Parc éolien de Bertaignemont

ÉLÉMENTS DE RÉPONSES A L'AVIS RENDU PAR LA MISSION
RÉGIONALE DE L'AUTORITÉ ENVIRONNEMENTALE DES HAUTS DE
FRANCE DU 18 MAI 2021

Cette note de synthèse répond à l'avis de la Mission Régionale de l'Autorité Environnementale (MRAe) n°2021-5282 du 18 mai 2021 obtenu par le pétitionnaire sur le site internet de la MRAe Hauts-de-France, le 27 mai 2021.

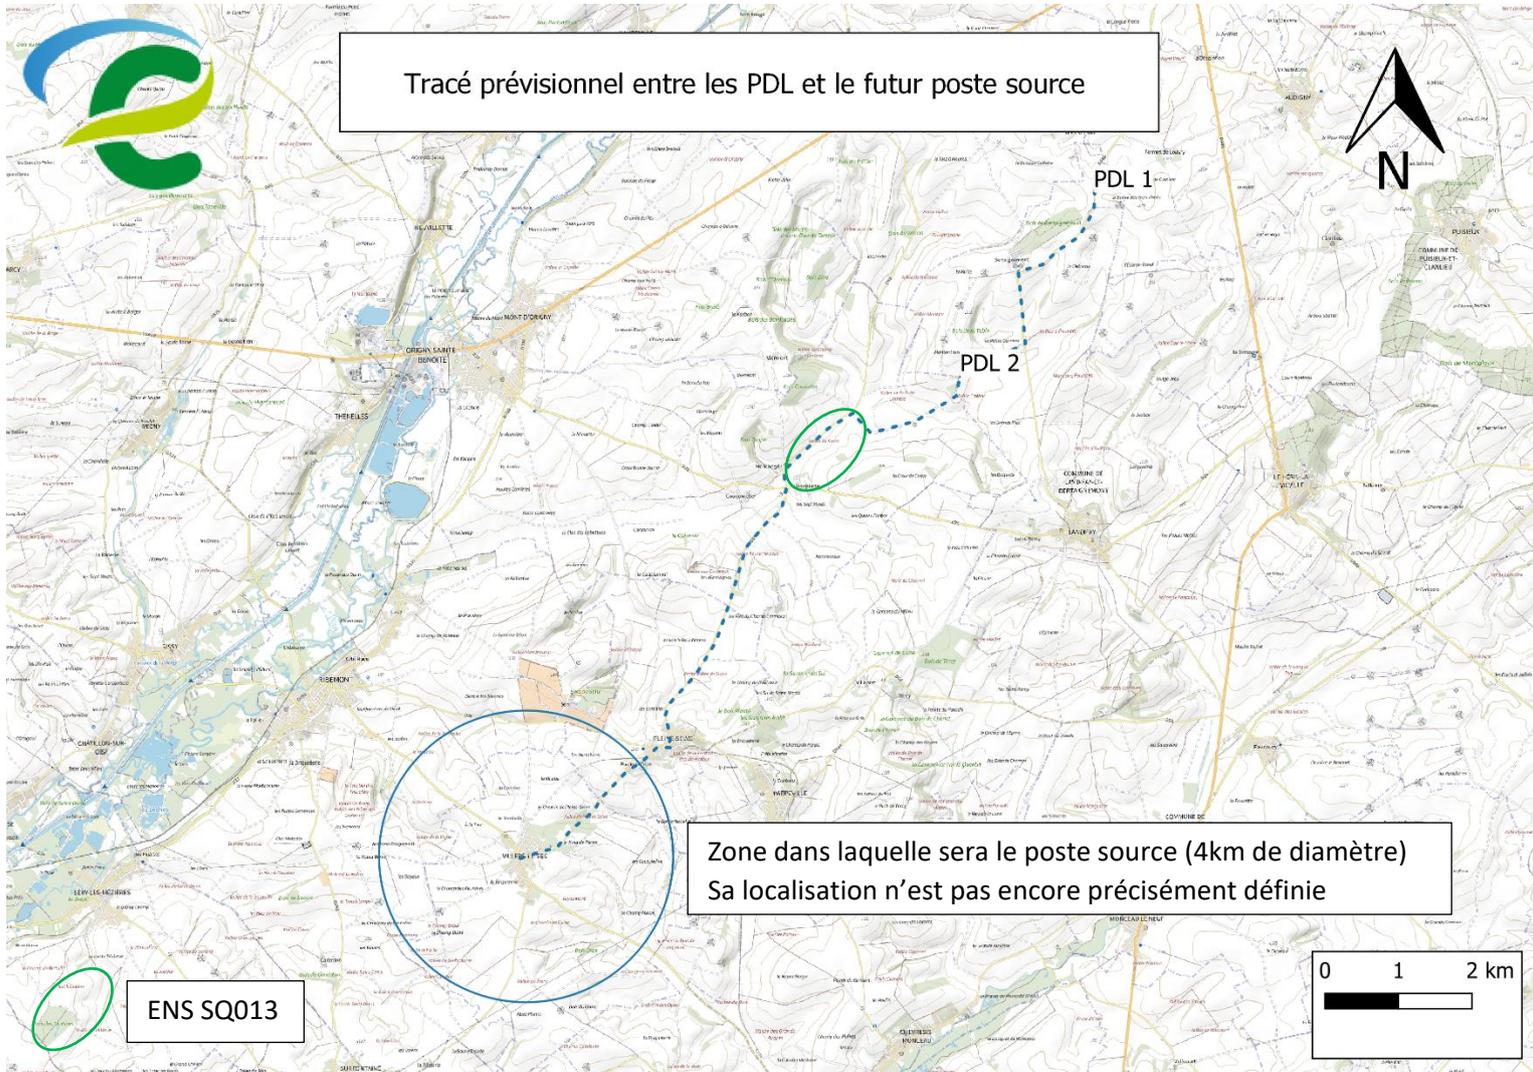
« La question du raccordement des postes de livraisons à un poste source n'est pas abordée dans le dossier, pourtant le raccordement est un élément du projet, qui doit être étudié.

L'autorité environnementale recommande de prendre l'attache des gestionnaires de réseaux pour confirmer ou infirmer la possibilité de se raccorder à un poste source. Elle recommande également d'évaluer les impacts prévisibles de ce raccordement au vu des informations disponibles, en particulier de déterminer si des espaces à enjeu seraient concernés par les travaux de raccordement et si des créations de lignes aériennes seraient nécessaires. »

Hypothèses de raccordement :

D'après le site internet de Caparéseau, les postes sources à proximité du parc éolien de Bertaignemont sont :

- celui de Noyales, situé à environ 11km. Fin juillet 2021, ce poste dispose d'une capacité d'accueil réservée restante à affecter au titre du S3REnR de 0 MW ; il est donc actuellement saturé ;
- celui de Ribemont, à 13km est également saturé ;
- celui de Buire, à 39km. Ce poste dispose d'une capacité d'accueil de 50 MW

CARTE DES HORIZONS OCCUPÉS PAR L'ÉOLIEN INCLUANT LE PROJET - RAYON DE 5 KM DU PROJET

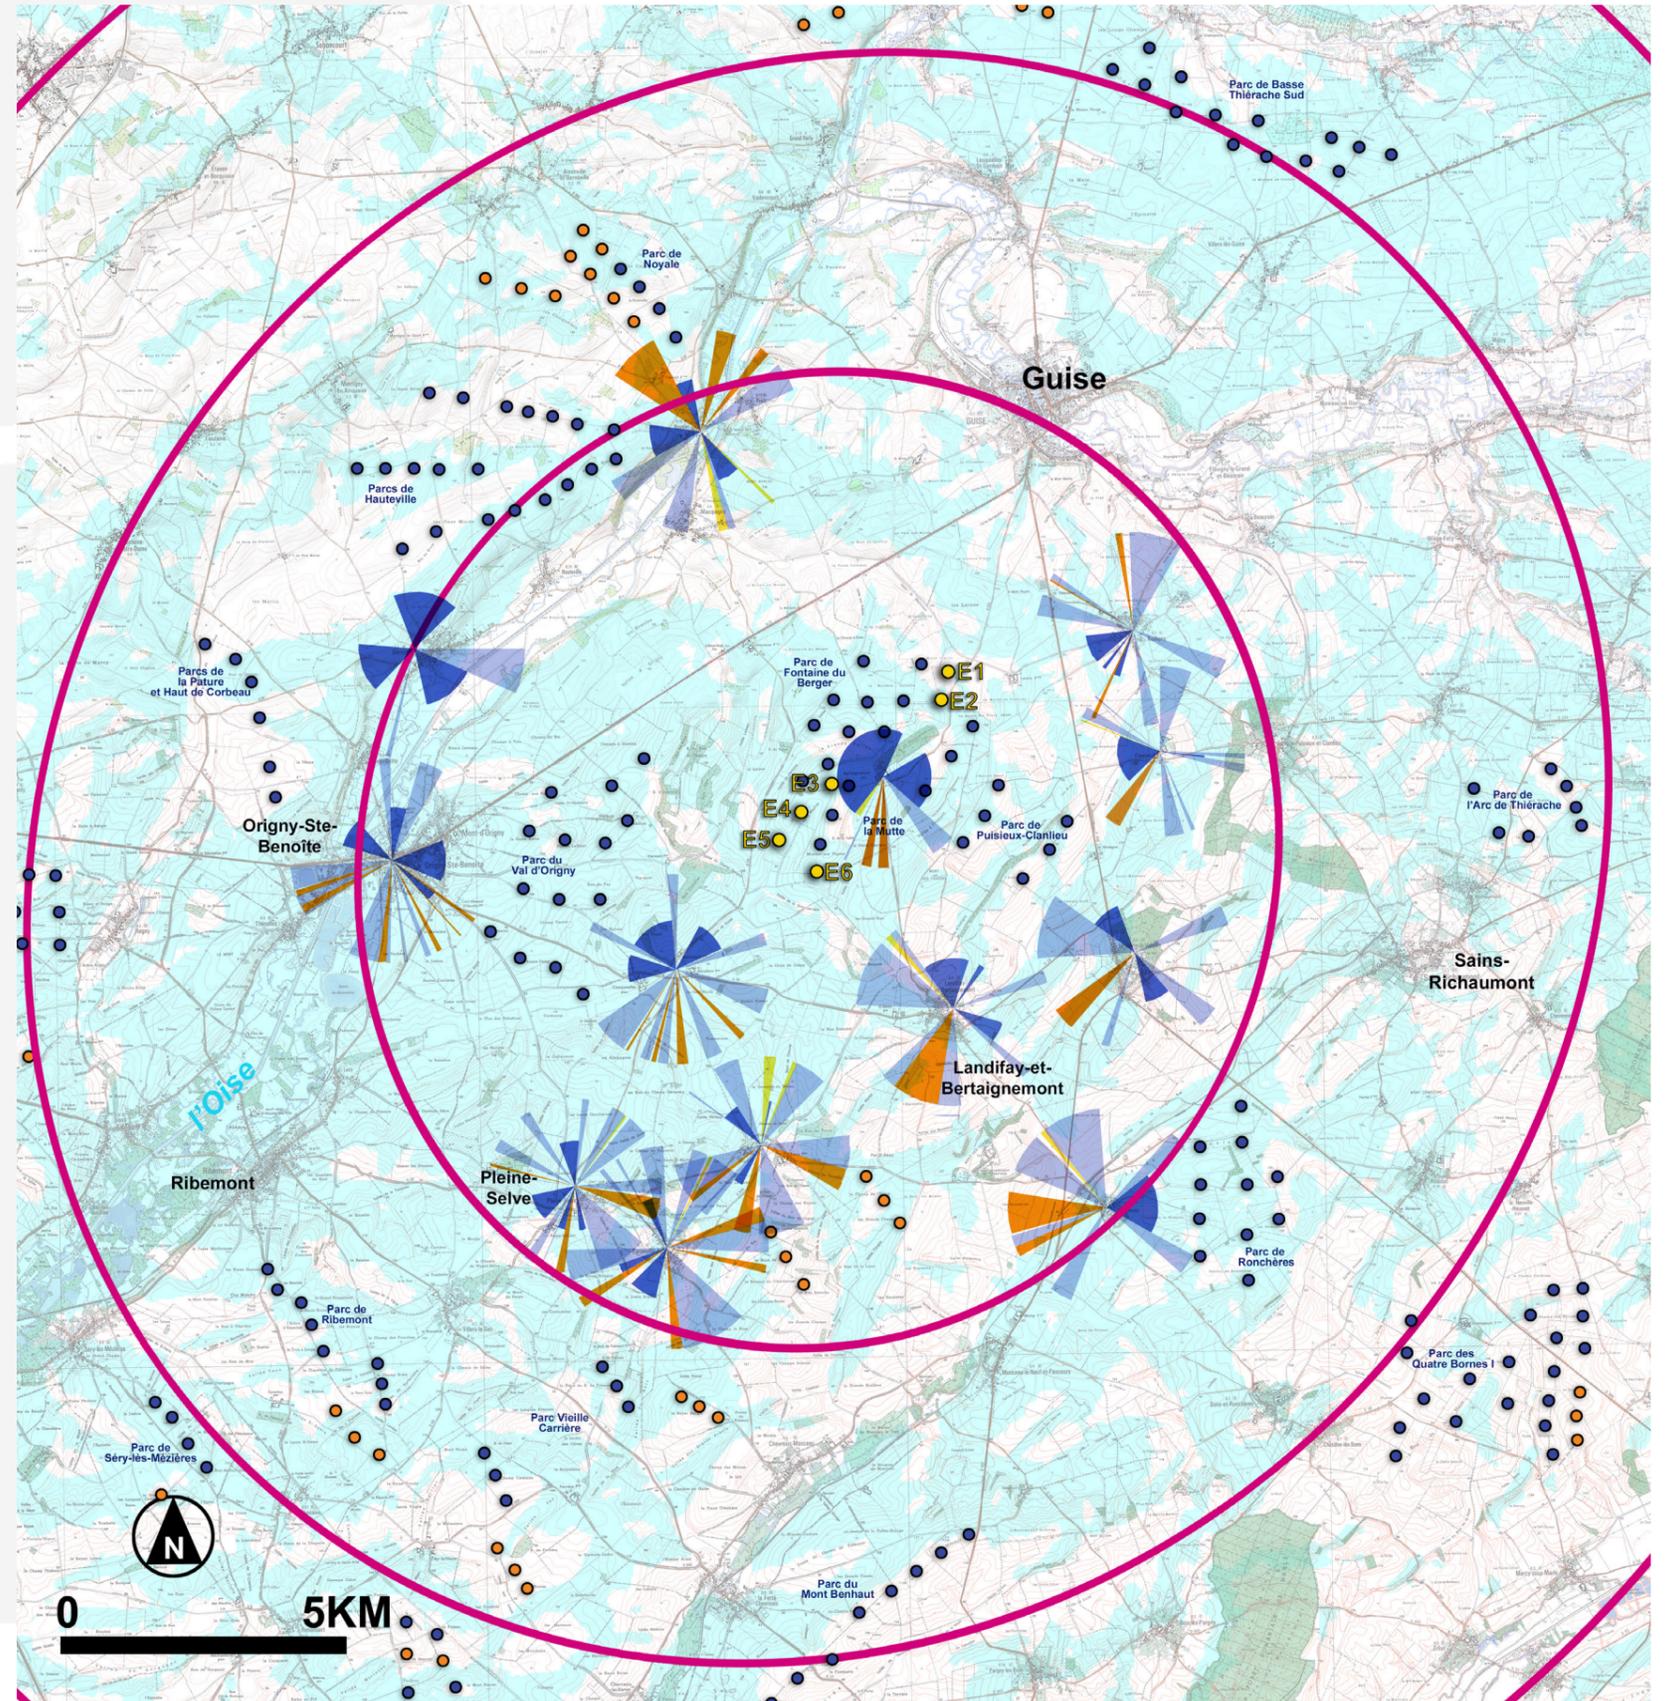
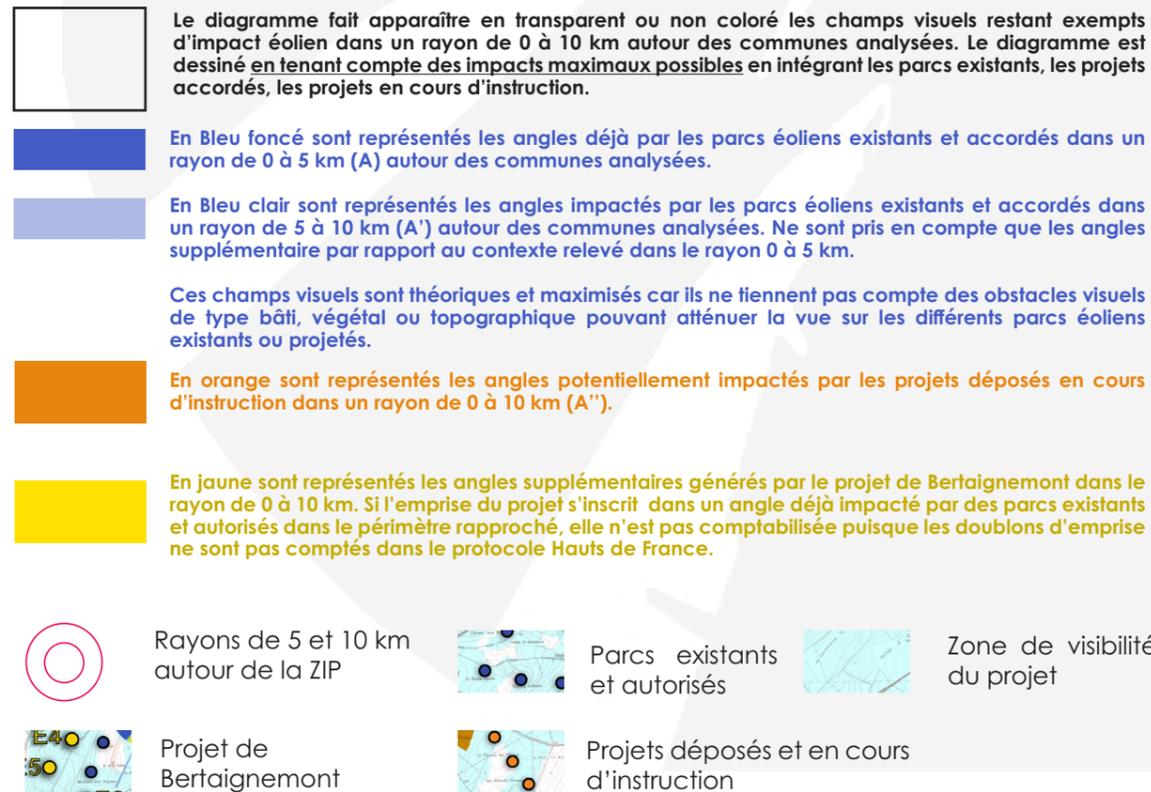
« Le dossier comprend une étude d'encerclement présentée à partir de la page 108 du document « expertise paysagère patrimoniale et touristique ». Elle est réalisée sur 16 communes voisines du projet (page 109). La méthodologie de la DREAL Centre a été utilisée. Les résultats ne sont pas détaillés : les angles occupés par les projets éoliens ne sont pas indiqués sur les schémas et les calculs d'indice de densité ne sont pas explicités. Cela ne permet pas de comprendre les calculs.

L'autorité environnementale recommande de détailler l'étude d'encerclement (noter les angles occupés par les projets, expliciter les calculs d'indices). »

En réponse à une remarque concernant l'étude paysagère et patrimoniale, l'étude d'encerclement a été mise à jour avec le protocole Hauts de France et détaillée avec la réalisation d'un zoom par commune dans la partie impact (pages 108 à 122).

Les cartes de l'étude d'encerclement commune par commune avec précision des angles occupés par les projets annotés sur chaque cône sont également jointes en annexe de ce dossier.

La cartographie page précédente et le tableau ci-contre montrent que le projet de Bertaignemont génère très peu d'impacts supplémentaires sur les effets d'encerclement constatés avant-projet dans l'état initial. Aucune commune du périmètre rapproché du projet ne montre un impact supplémentaire significatif sur les 3 indices de référence calculés.

Tracé prévisionnel de raccordement

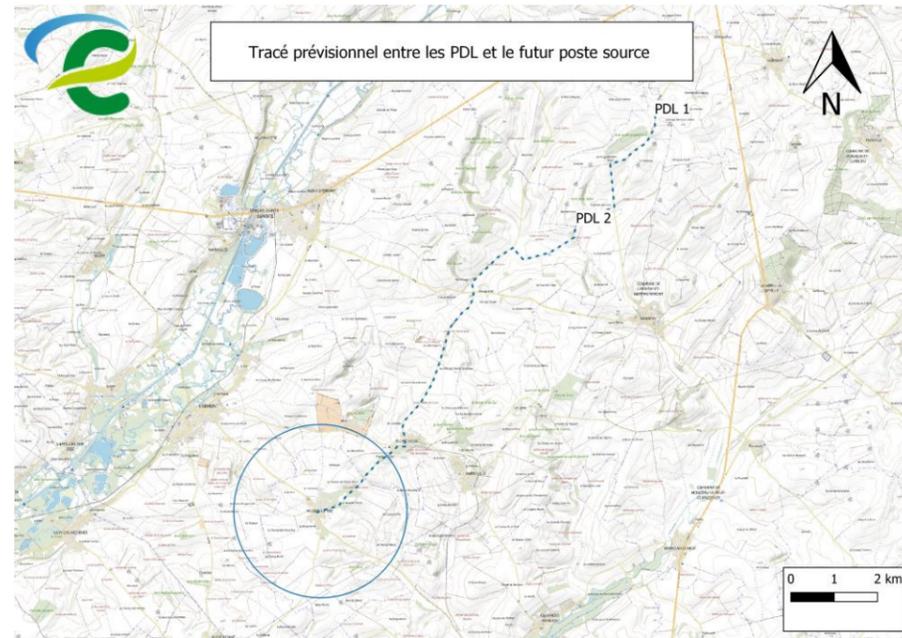
L'autorité environnementale recommande de prendre l'attache des gestionnaires de réseaux pour confirmer ou infirmer la possibilité de se raccorder à un poste source. Elle recommande également d'évaluer les impacts prévisibles de ce raccordement au vu des informations disponibles, en particulier de déterminer si des espaces à enjeu seraient concernés par les travaux de raccordement et si des créations de lignes aériennes seraient nécessaires.

Le tracé des travaux de raccordement est prévu de passer le long de routes importantes, notamment le long de la D586 et de la D69 (voir Carte ci-dessous). Même si quelques haies et boisements sont présents, les espaces à enjeux sont limités puisque le tracé utilise des routes déjà construites, qui passent en pleine plaine agricole.

Figure 1. Protocole de passage sur la surface prospectée

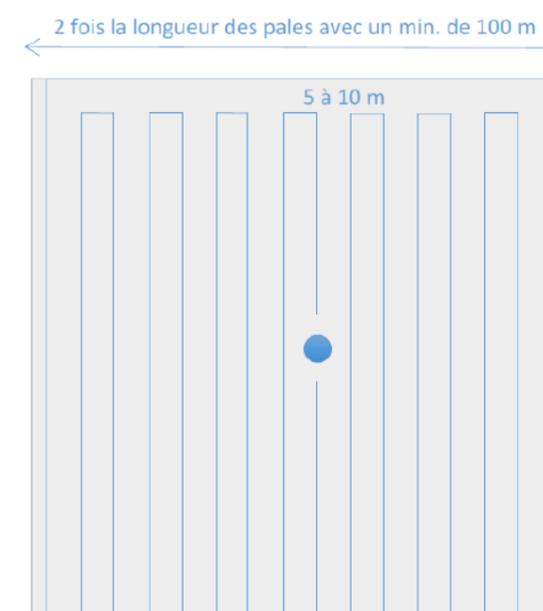
L'autorité environnementale recommande de décrire précisément les protocoles de suivi postimplantation qui seront mis en place, et d'assurer que les données obtenues pourront être comparées avec celles recueillies lors de l'établissement de l'état initial.

- Méthode de prospections

La surface prospectée est un carré de 100 m de côté parcourus par des transects à pied avec un écartement de 5 m.

Ainsi, en maintenant une vitesse de 2 km/h, ce qui permet une analyse relativement fidèle, la prospection s'effectue en moyenne en 40 minutes.
